**CCR-VIA -- COMITATO DI COORDINAMENTO REGIONALE PER LA
VALUTAZIONE D'IMPATTO AMBIENTALE**

Giudizio n° 2682 del 14/07/2016

Oggetto OPERE DI LAMINAZIONE DELLE PIENE DEL FIUME PESCARA

DI RINVIO PER LE MOTIVAZIONI SEGUENTI

Figura 5 – Interferenze con altri progetti

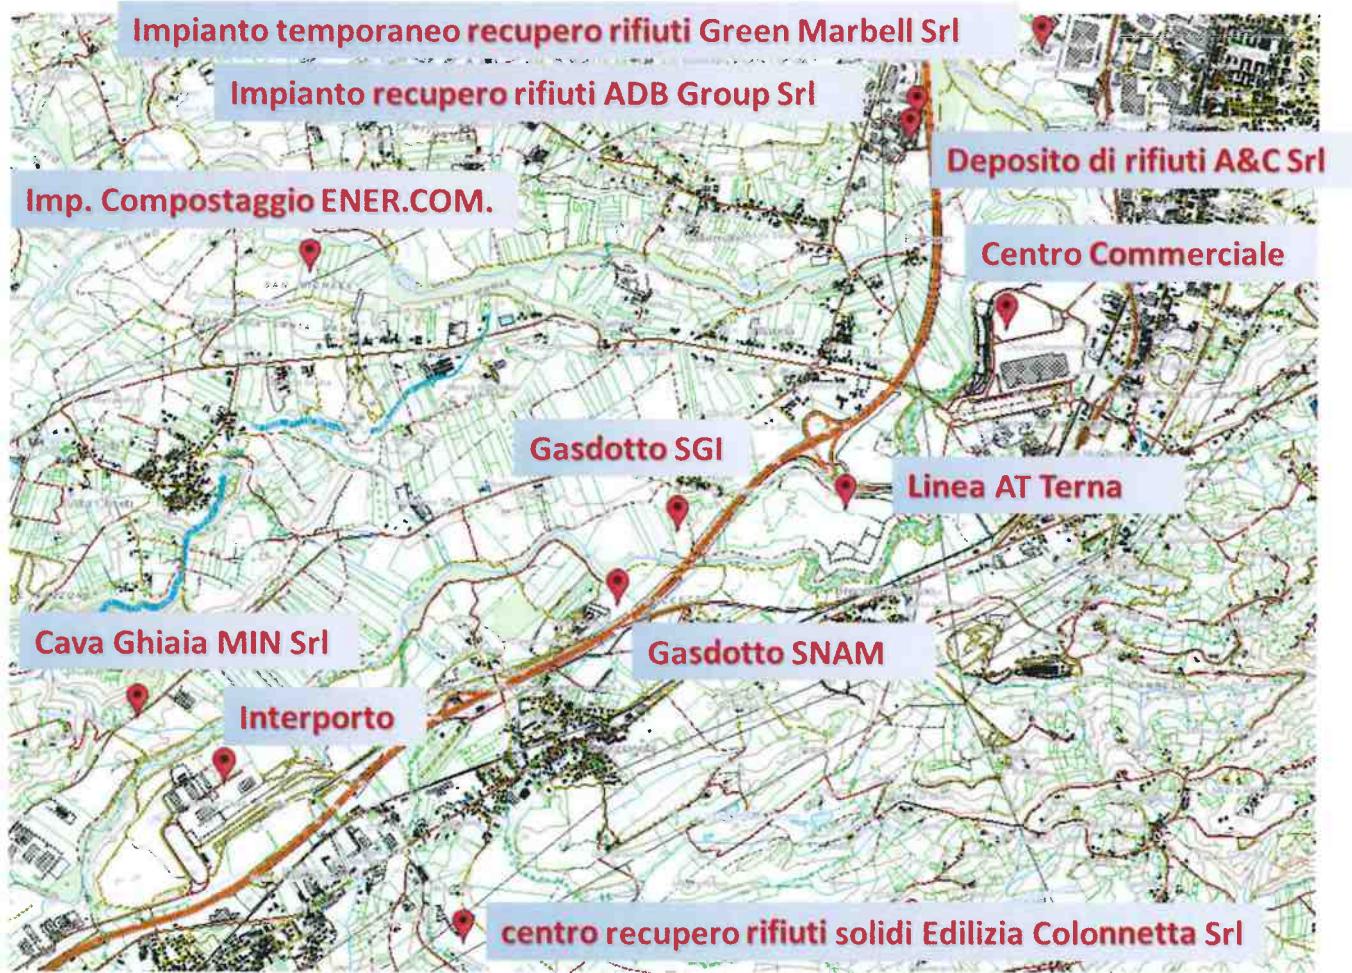
Nello SIA non è stata presa in considerazione l'interferenza del progettato metanodotto Larino - Chieti con la vasca di laminazione "Bsx". Per le interferenze delle linee elettriche esistenti (MT che attraversa le casse di espansione Bsx e Bdx e AT che attraversa le casse Asx e Bsx) lo studio rimanda al progetto esecutivo l'ubicazione di nuove opere da concordare con il gestore del servizio. Ulteriori interferenze riguardano vari tratti di metanodotti SNAM con le vasche di espansione Adx, Bsx e Bdx e una rete di irrigazione consortile che interferisce con le casse Bdx e Adx. Nella relazione specifica allegata al progetto le soluzioni per le interferenze vengono rinviate alla redazione di un progetto esecutivo. Con nota prot. RA 97796 del 04/05/2016 il R.U.P. ha preso atto delle interferenze del progetto con il nuovo metanodotto Larino -Chieti della società SG, rimandando a successivi approfondimenti l'individuazione delle soluzioni tecniche possibili.
